Concours pour l'établissement du projet d'un pont-rail sur le Rhône et l'Arve à Genève.

CONCOURS POUR L'ÉTABLISSEMENT DU PROJET D'UN PONT-RAIL SUR LE RHONE ET L'ARVE A GENÈVE

Extrait du rapport du Jury.

1^{er} rang, M. H. Nater, ingénieur, à Berne.

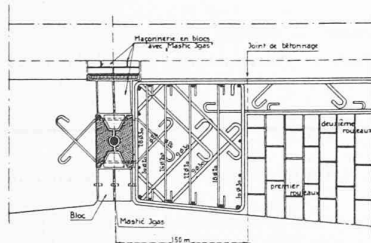
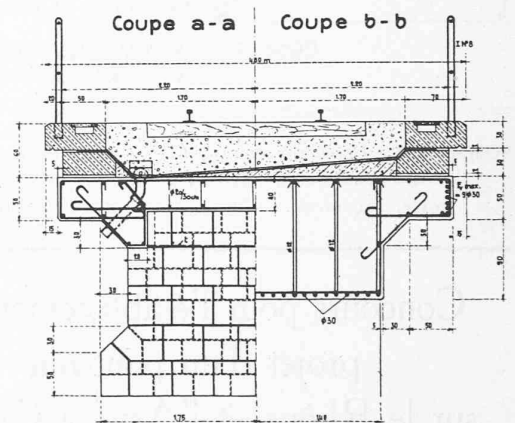
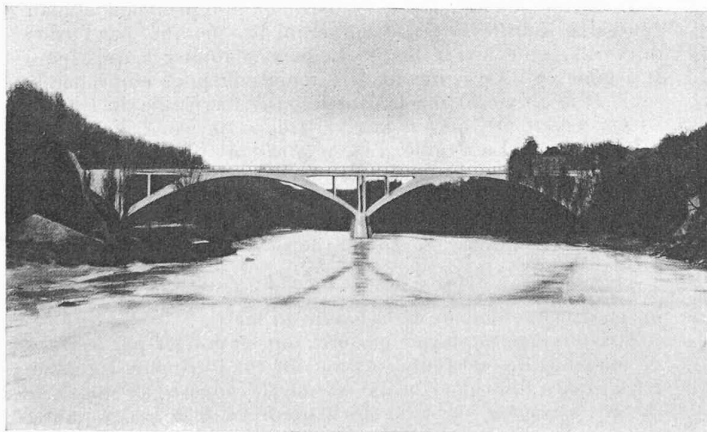
L'adaptation de l'ouvrage projeté à la disposition des lieux est très satisfaisante, tant en ce qui concerne le régime des fleuves qu'en ce qui a trait à l'aménagement éventuel d'un canal navigable sur la rive droite du Rhône.

Les fondations sont bien adaptées à la résistance des couches géologiques.

La superstructure est constituée par deux voûtes massives en blocs de béton, à trois articulations, surmontées par un tablier massif en béton armé.

Le Jury apprécie la recherche d'une voûte non armée. L'articulation à la clef, peu désirable pour un pont-rail, est justifiée ici vu le caractère de la voûte.

La proposition de faire la construction pour une voie en première période est méritoire, quoique l'on se trouve à la limite de ce qui est acceptable au point de vue de la stabilité transversale.

Le cintre est bien conçu, de même que le programme. Le projet est correctement étudié dans l'ensemble et dans le détail.

Le coût paraît élevé. La division en deux arches de valeur égale, avec pile entre l'Arve et le Rhône, est heureuse. Vu les matériaux employés, ce projet conduit à une solution esthétique remarquable.

2^e rang, Société de constructions métalliques de Zurich, Zurich. — MM. Kellermüller et Hoffmann, architectes, Zurich.
 Collaborateur : Hans Blattner, ingénieur-conseil, Zurich.

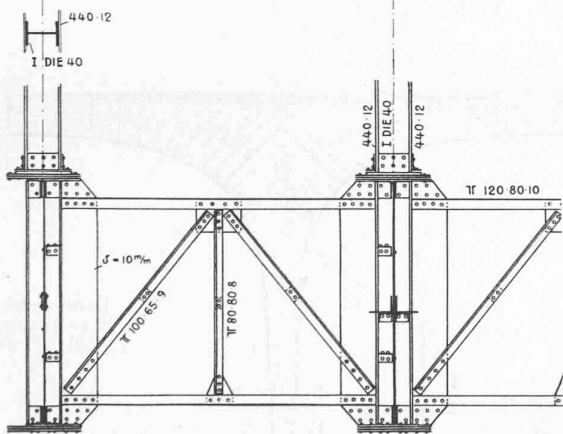
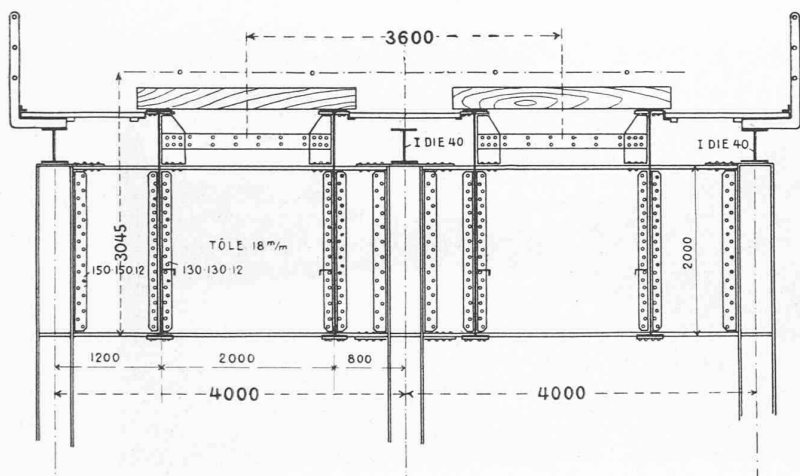
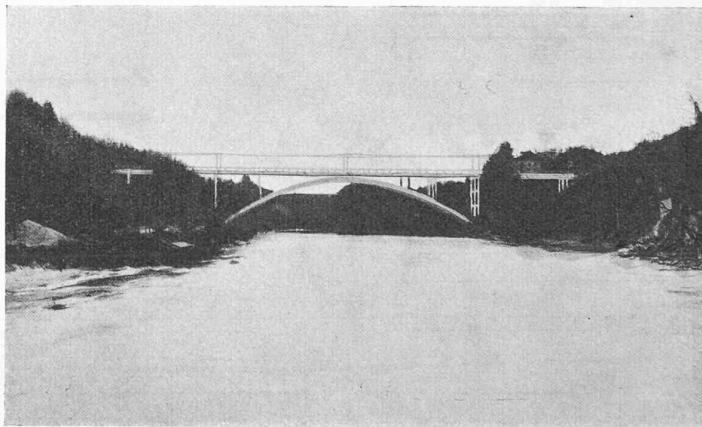
Au point de vue du régime fluvial, la culée gauche fait dans l'Arve une saillie quelque peu gênante.

La superstructure est judicieusement conçue en vue de l'exécution successive des deux voies.

Les calculs sont très approfondis.

L'ensemble et les détails répondent bien aux conditions exigées pour un pont-rail à tablier non ballasté, notamment aussi au point de vue de l'entretien.

Le poids de l'ouvrage est avantageux.

La palée séparant le chemin de halage du canal de navigation devrait être déplacée.

Dans le paysage, ce projet représente une belle solution esthétique. La finesse des différents éléments est remarquable.

3^e rang, Bureau Maillart; L. Meisser, ingénieur, successeur.
Collaborateurs : E. Abersohn, ingénieur ; J. Ellenberger, architecte, à Genève.

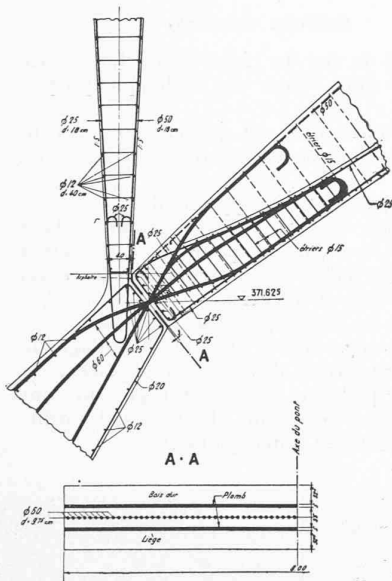
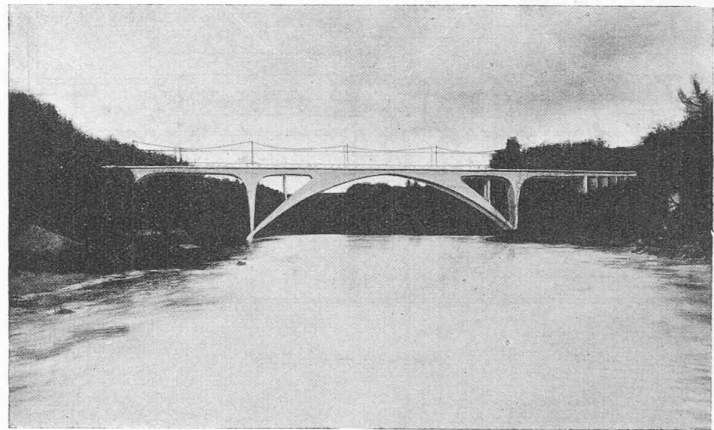
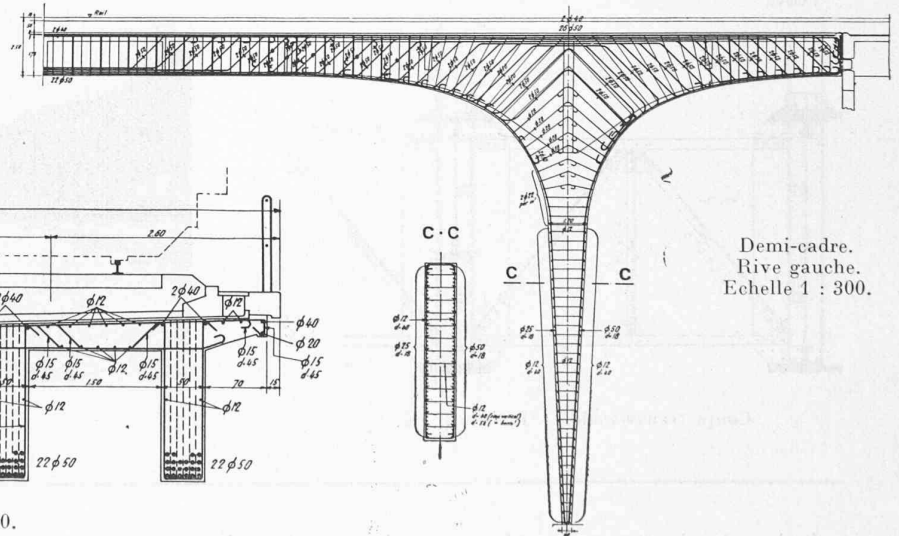
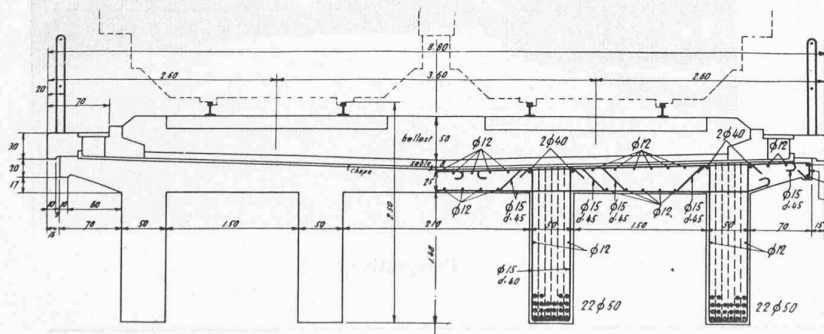
Le régime fluvial est satisfaisant. La culée droite descend trop profondément et se trouve dans le voisinage des couches peu résistantes interglaciaires. Pour la culée gauche, l'auteur a jugé nécessaire de la contrebuter au moyen d'une dalle de 80 cm d'épaisseur formant radier du canal, dalle dont l'efficacité est discutable, vu la grande largeur de ce dernier.

La superstructure est grêle pour un pont-rail, quoique les calculs soient satisfaisants.

Plusieurs détails constructifs seraient à revoir, en particulier la palée intermédiaire sur l'arc et le système de verrouillage un peu artificiel. Les rotules, peu indiquées pour un pont-rail de ce genre, sont malaisées à protéger et peu dégagées des hautes eaux. Il est à prévoir que le coût indiqué au devis subirait une augmentation en cas d'exécution.

L'architecture de l'ouvrage exprime d'une manière remarquable les fonctions statiques d'un arc avec cadres en béton armé et s'harmonise dans le site. La suppression de la petite palée intermédiaire serait une amélioration.

4^e rang, M. Robert-A. Naef, ingénieur, Zurich. — Architectes : MM. A.-M. Steiner et C.-D. Furrer, à Zurich.

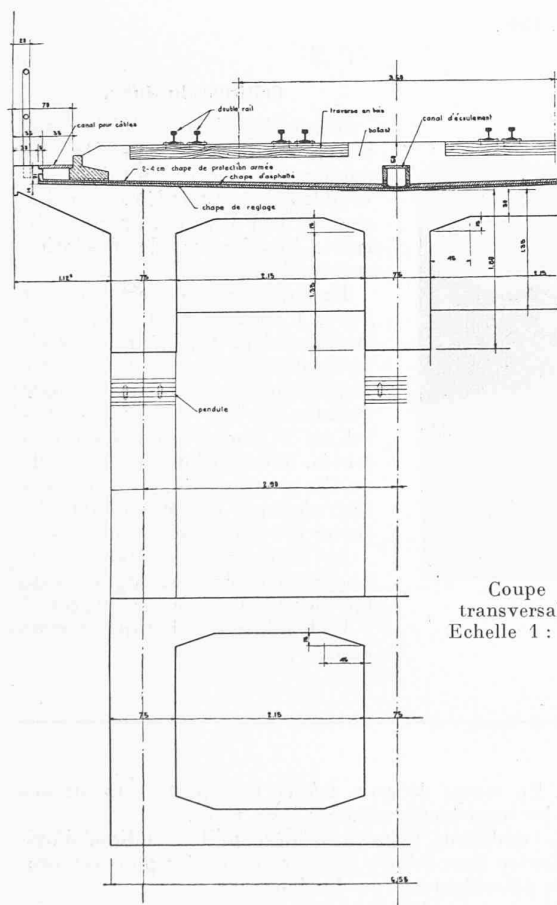
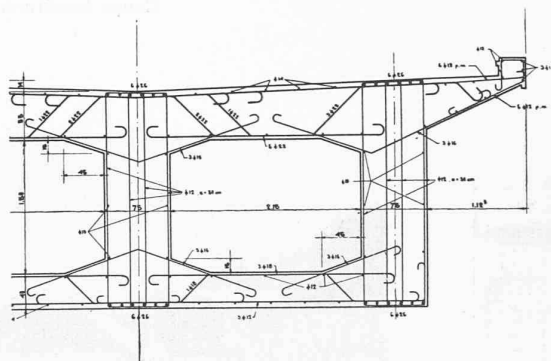
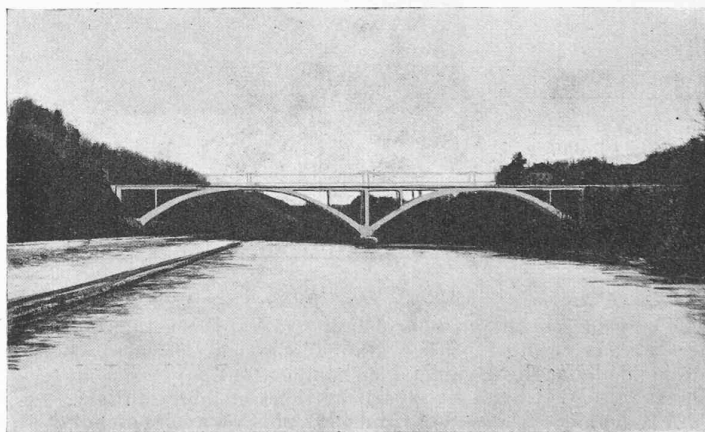
Bonne disposition générale en ce qui concerne les relations avec les cours d'eau. Les fondations sont satisfaisantes. Les voûtes évidées sont justifiées vu leur grande portée et leur surbaissement prononcé. Le décintrement par vérins est judicieux. L'échafaudage a trop d'encombrement. Pour l'exécution, il faudrait tenir compte de la continuité des arcs. Le projet serait relativement coûteux. Bonne disposition générale au point de vue esthétique. Quoique un peu lourd, cet ouvrage est bien proportionné dans les détails.

5^e rang, M. A. Wickart, ingénieur, Zurich. M. le D^r R. Rohn, architecte, Zurich.
Collaborateurs : MM. Dumarest et Eckert, Genève ; H. Hatt-Haller A. G., Zurich.

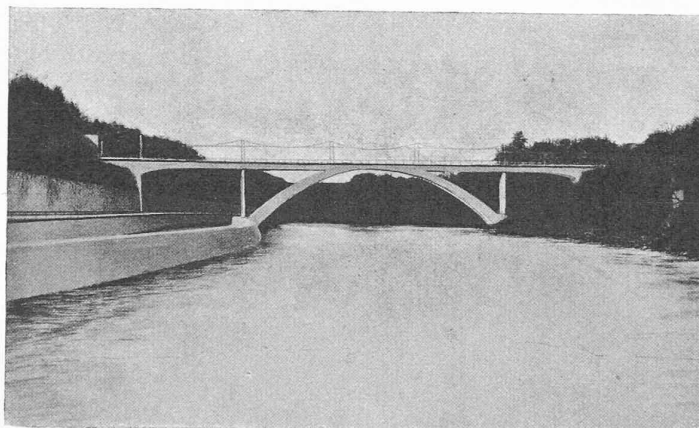
Bonne disposition générale quant au régime fluvial ; cependant les naissances des arcs sont à un niveau trop bas. La culée sur la rive gauche de l'Arve est un peu saillante. Les formes de fondation sont mal étudiées.

La superstructure est d'aspect léger. L'encastrement des poutres latérales dans les piédroits extrêmes est avantageuse, mais cette disposition exige une trop grande quantité de fers d'armature. Les calculs statiques sont bien présentés. L'exécution de l'arc telle qu'elle est proposée, en deux moitiés, n'est pas recommandable. Le cintre est rationnellement conçu.

Le devis est bien établi, mais il serait sensiblement augmenté du fait des nombreuses armatures.

Belle solution esthétique, remarquable par sa simplicité.

6^e rang,
MM. E. Schmidt, ingénieur, à Bâle
et R. Pfister, architecte, à Zurich.

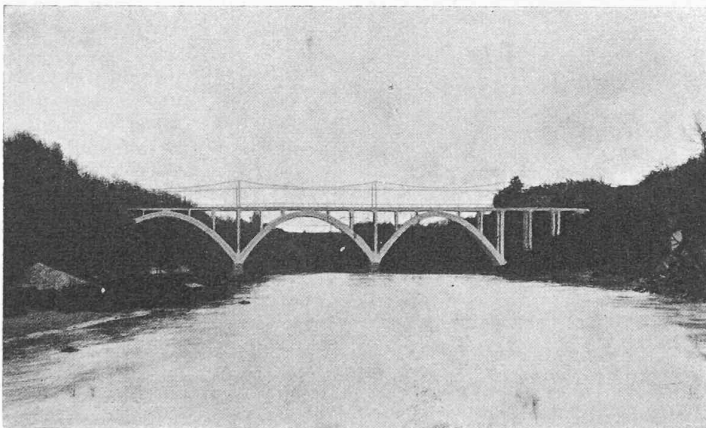
La disposition des piles et culées au point de vue du régime des eaux est satisfaisante.

Les fondations sont correctes.

L'arc est évidé, mais son caractère polygonal est masqué par un bandeau à courbure constante. Les palées intermédiaires sont bien distribuées et la dalle sous voies assure, par sa forte épaisseur, une excellente répartition des charges.

L'évidement d'un arc d'aussi faible portée ne se recommande pas. L'auteur en a aussi le sentiment et propose une voûte pleine pour l'exécution ; le Jury est du même avis et cela d'autant plus que la forme de la voûte en serait améliorée.

Le coût devisé est acceptable mais serait augmenté par suite de l'évidement de l'arc.

La forme parabolique des voûtes n'est pas très heureuse et l'ensemble de l'ouvrage manque de finesse dans les détails.

7^e rang, M. A. Sarrasin, à Lausanne.

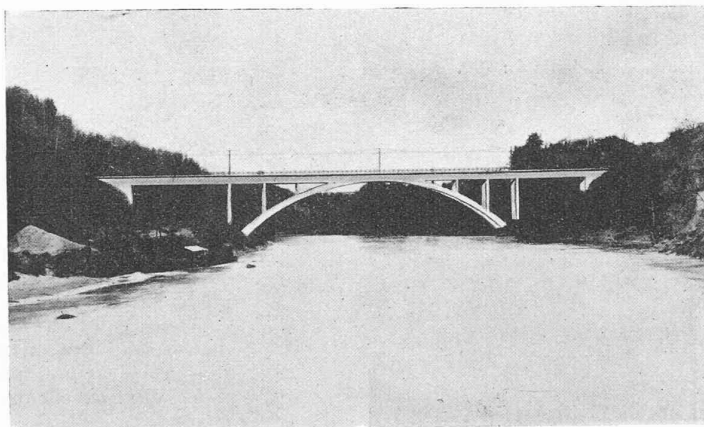
La disposition générale au point de vue du régime fluvial est acceptable ; cependant les naissances des arcs sont trop basses, car elles peuvent être immergées. Les fondations sont insuffisantes, spécialement sur la rive gauche ; elles expliquent la modestie du devis.

Le système de superstructure est acceptable, de même que l'évidement de la voûte, vu sa grande portée.

L'auteur présente un calcul statique volumineux, mais peu clair et incomplet. Dans la voûte, certains efforts de traction sont exagérés. Le cintre est bien conçu.

L'immersion partielle des arcs dans les hautes eaux est regrettable au point de vue esthétique ; l'aspect général de l'ouvrage est satisfaisant.

8^e rang,
M. H. Nabold, ingénieur,
Zurich.

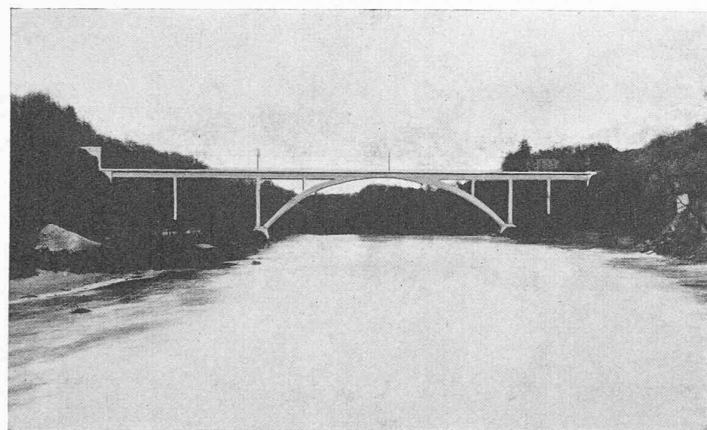
L'emplacement des culées de l'arc est bien choisi au point de vue fluvial. L'assise des fondations de la voûte pourrait être améliorée, notamment celle de la culée gauche. Bonne superstructure ; cependant la palée qui sépare le canal du chemin de halage devrait être déplacée.

L'exécution de l'arc en deux moitiés n'est pas recommandable au point de vue de la stabilité transversale. Le montant du devis serait certainement dépassé à cause des difficultés d'exécution.

Le calcul statique est incomplet, il y manque les influences de la température et du retrait.

La forme très élégante de l'arche ainsi que la bonne proportion des détails s'harmonisent très bien dans le site.

Variante I.

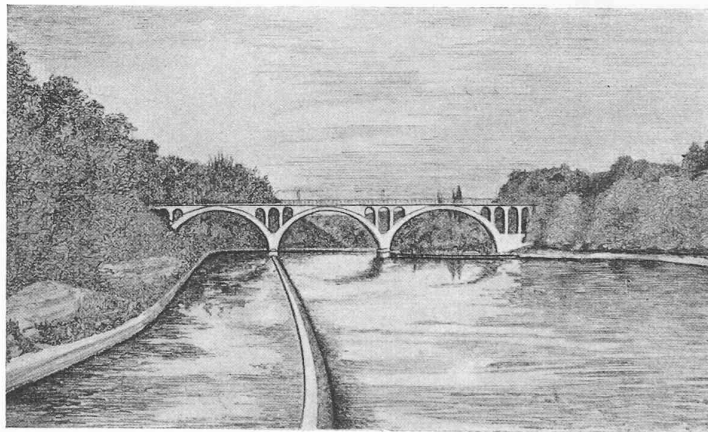
Les fondations ont été prévues selon les indications du profil géologique. On les a poussées intentionnellement plutôt un peu trop bas afin de parer aux surprises capables d'augmenter les devis.

La variante 1 comporte 3 voûtes principales en anse de panier de portées croissantes avec la hauteur du rail au-dessus du plan d'eau. On s'est appliqué à éviter toute armature dans les voûtes principales et celles d'élégissement, afin de tenir compte de la pénurie actuelle des fers. Les voûtes de portée pareilles (50-60 m) permettent de réaliser des cintres aux prix d'une consommation relativement faible de bois.

Le coût, devisé à 1 560 000 fr. pour un ouvrage à deux voies, ne paraît pas trop élevé.

L'esthétique laisse à désirer. Il serait en particulier indiqué de revoir la forme des arcs, de dégager la naissance de la première voûte sur la rive gauche et d'étudier à nouveau l'architecture des voûtes d'élégissement.

Au point de vue navigation, le désir a été exprimé que l'on repousse la culée droite de quelques mètres vers l'intérieur des terres, afin de ménager le passage nécessaire pour un canal de navigation.

Variante II.

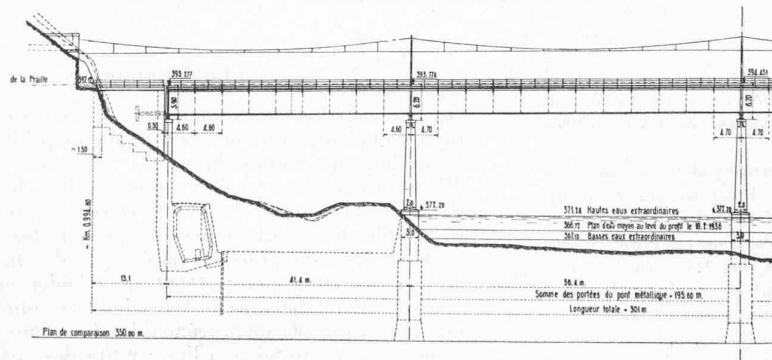
La variante n° 2 en construction métallique prévoit une poutre à membrures parallèles fort bien étudiée. Dans les conditions actuelles, il est impossible de songer à exécuter un ouvrage métallique. Le concours a cependant montré qu'en temps normal le prix d'un ouvrage métallique de grande portée ne serait pas démesurément supérieur à celui d'un ouvrage massif.
